PROJET DE REALISATION D'UNE CENTRALE PHOTOVOLTAIQUE AU SOL SITUEE SUR LA COMMUNE DE MEILHAN (40)

**Mémoire en réponse au procès-verbal de
synthèse du commissaire enquêteur dans le
cadre de l'enquête publique de Meilhan**

07 Juillet 2023

Figure 3 : Schéma attendu au sein de la centrale issu des préconisations de la DFCI – Version 3.2 et 3.1

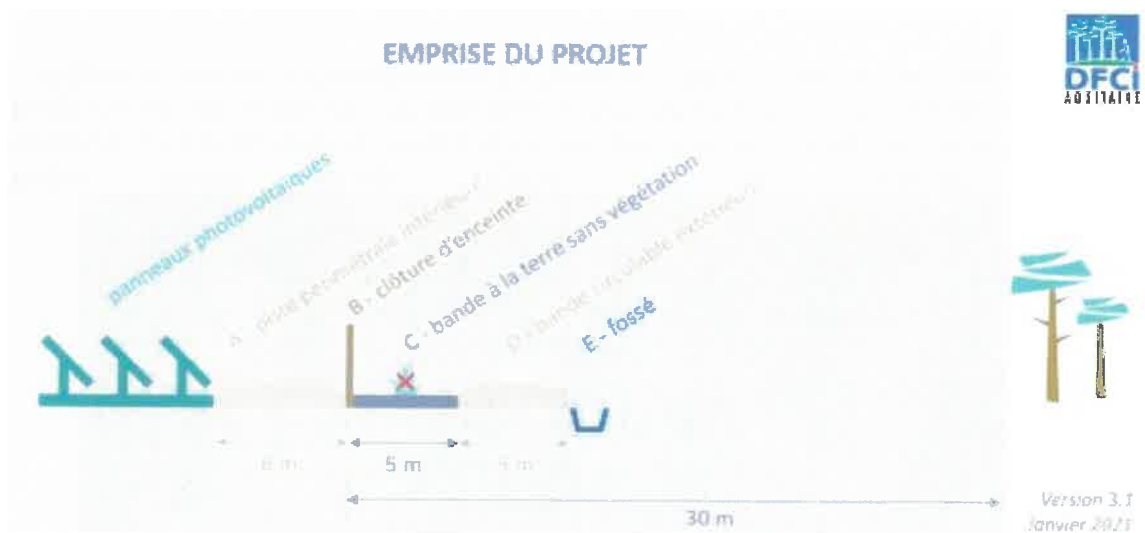
Cependant, malgré ce constat, M. CAPEL met en avant le fait que la centrale solaire constitue un risque supplémentaire d'incendie et fait état des vents dominants d'Ouest qui pousserait le feu vers son habitation, exposant, de ce fait, de manière accrue, la famille (avec présence d'enfants) aux risques incendie. Invoquant le principe de précaution, le propriétaire de l'habitation demande le recul à plus d'1km de son habitation et à l'installation d'un système d'arrosage automatique.

De plus, le porteur de projet a mis en place un éloignement de 30m entre la clôture et les premiers peuplements forestiers tels qu'indiqués dans les préconisations pour la protection des massifs forestiers contre les incendies de forêt pour les parcs photovoltaïques – Version 3.1 et 3.2 de la DFCI⁵ évoquées dans l'avis favorable du SDIS (Pièce 17). De la même façon, trois pistes ont été mises en place :

- ✚ une piste périphérique interne d'une largeur de 6m
- ✚ une bande coupe-feu d'une largeur de 5m
- ✚ une piste externe d'une largeur de 5m

Les Obligations Légales de Débroussaillage (OLD) sur une profondeur de 50m depuis la clôture, viennent assurer davantage la sécurité de la centrale solaire vis-à-vis des peuplements forestiers en entretenant la strate herbacée buissonnante au sein des peuplements environnants pour éviter qu'elles ne prennent feu ou que ce dernier se propage.

Figure 6 : Enjeu Habitat, Etude d'impact 2017

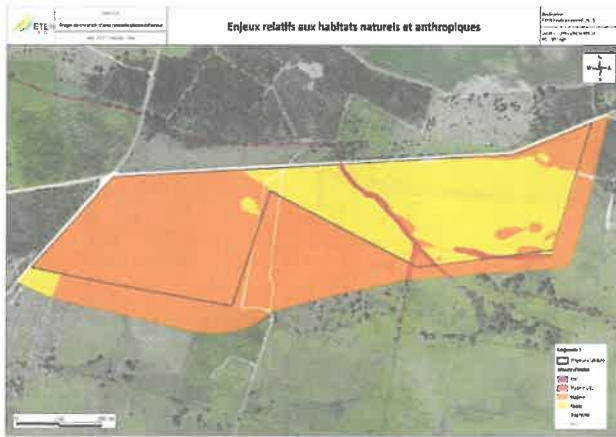
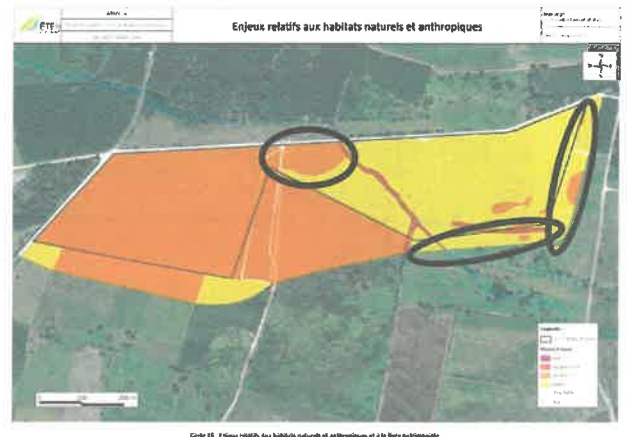
La SEPANSO ne met en avant que la suppression d'implantation de panneaux solaires sur la zone triangulaire de la parcelle A230.

Voici une liste non exhaustive des modifications supplémentaires apportées au dossier entre 2018 et 2023 :

- Prise en compte des prescriptions SDIS et DFCI au niveau de l'implantation
- Réalisation de nouveaux inventaires en 2020 qui ont permis d'affiner les cartographies et l'actualisation de la cartographie des habitats naturels. Les cartographies de l'étude d'impact de 2018 et celles du dossier de cette année diffèrent. En voici quelques unes :

Ces cartographies extraites de l'étude d'impact ayant fait l'objet de l'avis de la MRAE en 2018, et celles de l'étude d'impact actuelle sont différentes. Ceci témoigne bien des modifications apportées au dossier entre 2018 et 2023.
